Nota van Antwoord – Deel I algemeen

Tracébesluit A27/A12 Ring Utrecht

Zienswijzen op het ontwerp-tracébesluit
A27/A12 Ring Utrecht

Datum	november 2020
Status	Definitief

Reflectie spoorweggeluid Koningin Wilhelminaweg, Groenekan

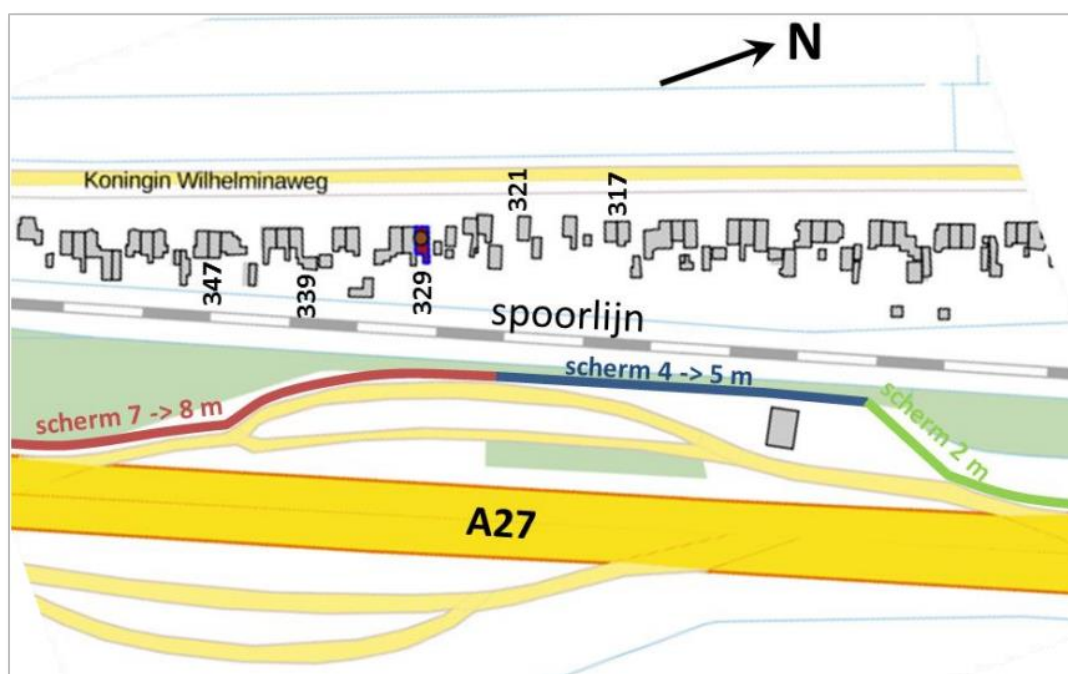
Diverse insprekers uit de gemeente De Bilt wijzen in hun reactie op de situatie in Groenekan-West. Volgens deze insprekers kan het spoorweggeluid hier reflecteren tegen de achterzijde van het scherm dat langs de A27 wordt gebouwd. In het OTB 2016 ontbreekt naar hun mening een onderzoek naar het effect van deze reflectie bij de woningen aan de Koningin Wilhelminaweg.

De bouw van het 7 meter hoge geluidscherm langs de A27 ter hoogte van de Koningin Wilhelminaweg in Groenekan is afgewogen in het Tracébesluit A27/A1. Ten aanzien van de reflectie van het spoorgeluid tegen de achterzijde van het geluidscherm is daarin geoordeeld dat het positieve effect van de vermindering van het geluid van de A27 opweegt tegen dit negatieve effect.

Ten noorden van het scherm van 7 meter hoog wordt een 4 meter hoog 'bovenwettelijk geluidscherm' geplaatst, door de gemeente De Bilt en de provincie Utrecht. Dit scherm is niet in het project A27/A1 opgenomen, hiervoor is een afzonderlijke procedure gevolgd.

Voor beide schermen is vastgelegd dat de achterzijde van de dichte scherm delen absorberend zal worden uitgevoerd, om op die manier de negatieve effecten van weerskaatsing van het geluid tot een minimum te beperken.

Voor het project Ring Utrecht gelden deze schermen van 7 en 4 meter hoog als uitgangspunt, en staan dus nu in het kader van het TB 2020 voor de Ring Utrecht niet ter discussie. In het project Ring Utrecht worden beide schermen met een transparant schermdeel van 1 meter verhoogd en wordt ten noorden daarvan een nieuw scherm bijgeplaatst van 2 meter hoog.

In bijlage 12 van het 'Deelrapport geluid - specifiek' is een notitie opgenomen met de resultaten van het onderzoek dat TNO heeft uitgevoerd naar het effect van het verhogen van geluidschermen op de reflectie van het spoorgeluid.

Uit dit onderzoek is het volgende gebleken:

- Ter hoogte van de woningen met huisnummers 321 en 329 is sprake van een zeer geringe toename als gevolg van reflecties. Deze bedraagt volgens het TNO-rapport maximaal 0,2 dB. Een dergelijk verschil is voor het menselijk oor niet waarneembaar;
- In zuidelijke richting neemt de invloed van de reflecties af, omdat de afstand tussen het scherm en het spoor en de woningen groter wordt. Bij huisnummer 347 is het effect nog 0,1 dB;
- In noordelijke richting neemt de invloed eveneens af: de afstand wordt groter en het scherm is daar slechts 2 meter hoog. Bij huisnummer 317 is geen toename als gevolg van reflecties berekend.

Het verhogen van de schermen en het nieuwe scherm ten noorden daarvan leidt ertoe dat de geluidbelasting van de A27 met ongeveer 1 dB afneemt. Het positieve effect van het verhogen en bijplaatsen van het scherm langs de snelweg weegt daarom ruimschoots op tegen het niet-merkbaar effect van de extra reflectie van het spoorgeluid.

Geen maatregelen voor recreatie

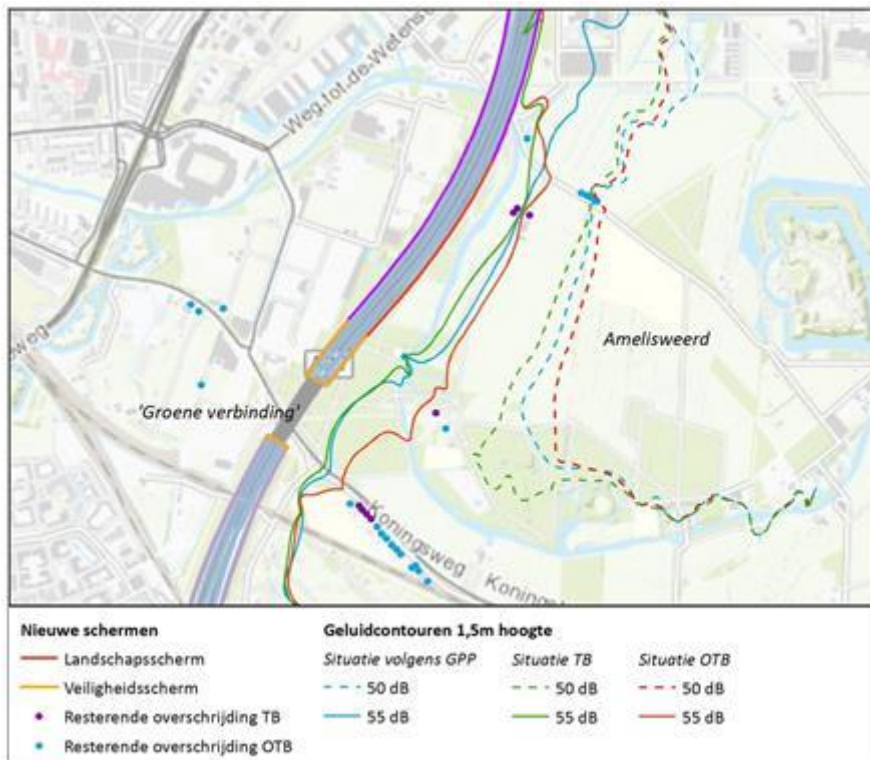
Veel insprekers noemen terecht dat Amelisweerd een drukbezocht recreatief gebied is. Een dergelijk recreatiegebied is conform de Wet milieubeheer geen geluidgevoelig gebied waarvoor normen gelden waaraan voldaan moet worden. De geluidbeperkende maatregelen die in de omgeving van Amelisweerd worden getroffen, zijn erop gericht om bij geluidgevoelige objecten zoals woningen te voldoen aan de geluidbelasting die op grond van de huidige geluidproductieplafonds is toegestaan. Deze maatregelen zijn getoetst op doelmatigheid: de kosten moeten opwegen tegen de bereikte geluidreductie. Aan de oostzijde van de A27 staan maar weinig woningen, waardoor het niet mogelijk is om daar uitgebreide doelmatige maatregelen te treffen.

In het OTB 2016 is op deze locatie een zichtwal voorzien met een hoogte van vier meter, om visuele hinder in het gebied te voorkomen. Deze wal houdt echter ook een deel van het geluid tegen waardoor de geluidbelastingen in het OTB 2016 toch lager zijn dan zonder geluidbeperkende maatregelen. Niettemin resteren er in het OTB 2016 nog overschrijdingen bij de woningen en in het gebied neemt de geluidbelasting met 1 dB tot 2 dB toe.
